Оптимизация кронштейна в пневматических подвесках FB100

- Данный документ TM02/2023 является дополнением к инструкции по установке GN0040-2 для пневматических подвесок FB100.

Кронштейн со сточными отверстиями со 2-го квартала 2023 г.

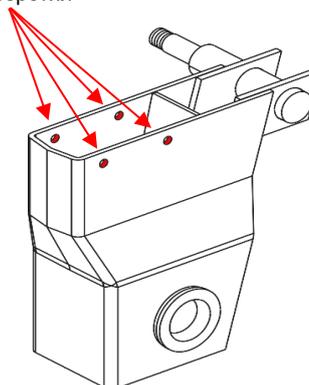
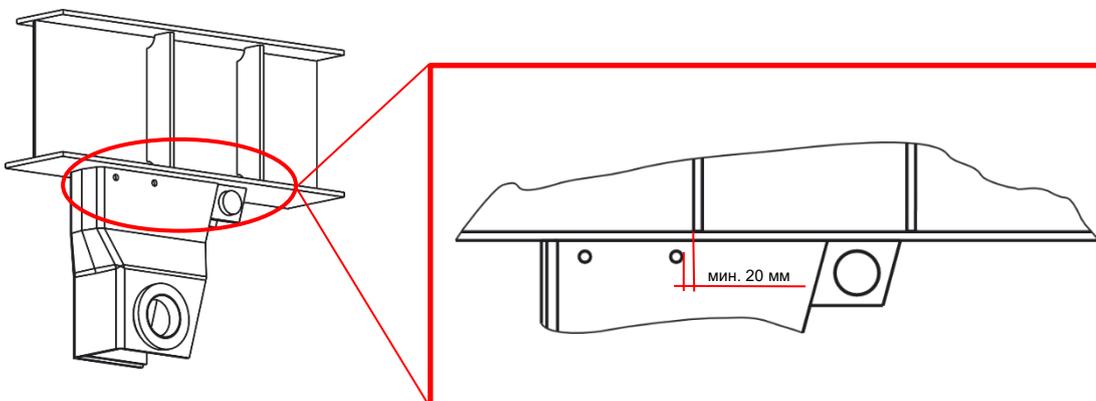
- По сторонам кронштейна пневматической подвески в будущем на расстоянии примерно 15 мм от верхней кромки будет добавлено по два сточных отверстия \varnothing 11 мм.
- При размещении боковых опор или усиливающих элементов на шасси необходимо следить за тем, чтобы они размещались не менее чем в 20 мм от сточных отверстий.
